## Technická komise FAS AČR

### TECHNICKÝ DOTAZ

<b>Číslo dotazu</b>	066/2016
<b>Přijato</b>	30. 10. 2016
<b>Odovězeno</b>	02. 11. 2016

<b>Značka</b>	Škoda
<b>Typ/Model</b>	130LR
<b>Číslo homologace</b>	B 269

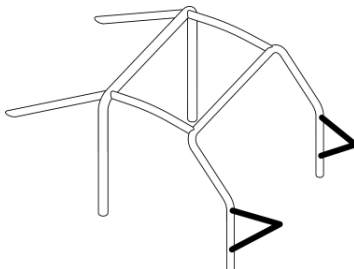
při tech. přejímce na rally Příbram jsem byl upozorněn, že můj rám na Š130 LR není v souladu s předpisy pro vyšší počet kotevnicích bodů. Jedná se o prodloužení rámu k uložení předních tlumičů – viz obr.. Auto jsem stavěl v roce 2009 -10. Ochrannou konstrukci jsem řešil s p. Maňasem s akcentem právě na tyto vzpěry. Vzpomínám si, že kladl hlavně důraz na to, aby neexistovalo pevné spojení v místě prostupu skrz karoserii. Osm pevných spojů nevadilo. Nevím přesně, z čeho p. Maňas vycházel, možná z dobové přílohy J, která osm bodů povoluje.

Celý problém spočívá v tom, že Vámi postavená OK byla poplatná předpisu z určitého období tedy konkrétně př. K MSŘ FIA 2008. Předpis pro OK se však dále vyvíjel a jeho konečné znění některé varianty konfigurací a použití nepovinných výztuh omezuje nebo nedovoluje – chronologie vývoje viz níže. Podle dostupných informací jste byl na tuto eventualitu upozorněn již na začátku.

Při diskusi o konfiguraci OK a možnosti použití volitelných vzpěr a výztuh vycházel komisař z dobově platných předpisů (přílohy K 2008), ve kterých bylo použití těchto výztuh pro HA povoleno pod podmínkou viz ad bod **8.2.2.5** př. J 1986. Platila totiž věta z př. K 2008: „(i) Od období G musí být dodrženy bezpečnostní předpisy **Přílohy J, vztahující se na příslušné období.**“, jinými slovy: provedení OK bylo poplatné př. K 2008 resp. v konkrétním případě př. J 1986.

Aktuální předpis pro OK HA tzn. př. K 2016 toto použití výztuh (viz vysvětlení výše) nepovoluje.

V praxi to pro Vás znamená vyřezání těchto výztuh (ev. opravu HTP - je-li použito výztuh na HTP patrné), chcete-li nadále startovat v rally HA.

obr. 253 – 25 aktuální přílohy J

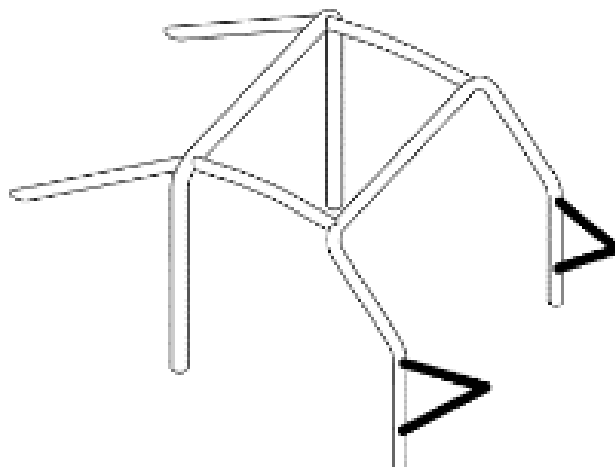
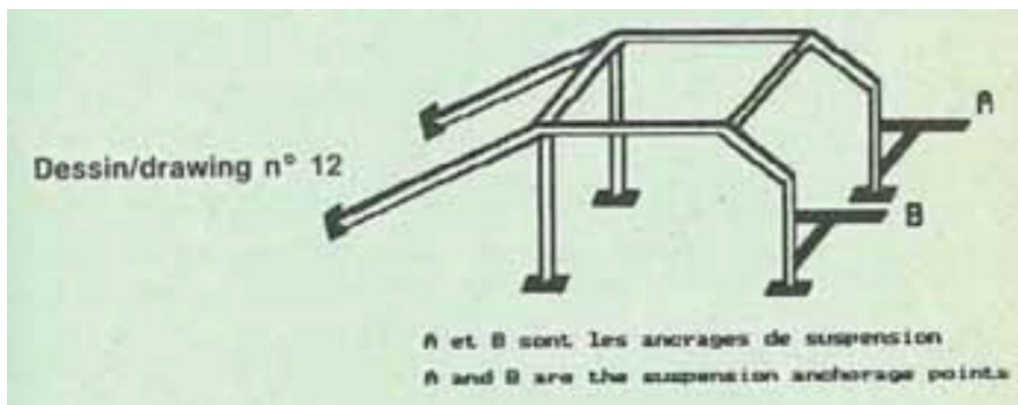
*V příloze J 1986 – 1990 je použití inkriminovaných výztuh povoleno obrázkem č. 12 resp. v aktuální příloze J dobovému obr.12 odpovídá obr. 253 – 25.*

- (c) Ochranná konstrukce podle specifikace období je definována jako ta, která byla používána při soutěžích v daném období na značce a modelu vozu. Soutěžící musí předložit důkaz dobové specifikace, pokud je to požadováno. **Š130 LR neměla historicky nikdy použity výztuhy dle obr. 253 – 25, není to možné tedy ani doložit**

Jakmile je definována základní struktura (K-4, K-8, K-8 nebo K-10), musí být doplněna povinnými vzpěrami a výztuhami odpovídajícími čl. 1.1.5, k nimž mohou být přidány volitelné vzpěry a výztuhy. **Mezi obrázky volitelných výztuh a vzpěr není provedení dle obr. 253 – 25, viz PŘÍLOHA V.**
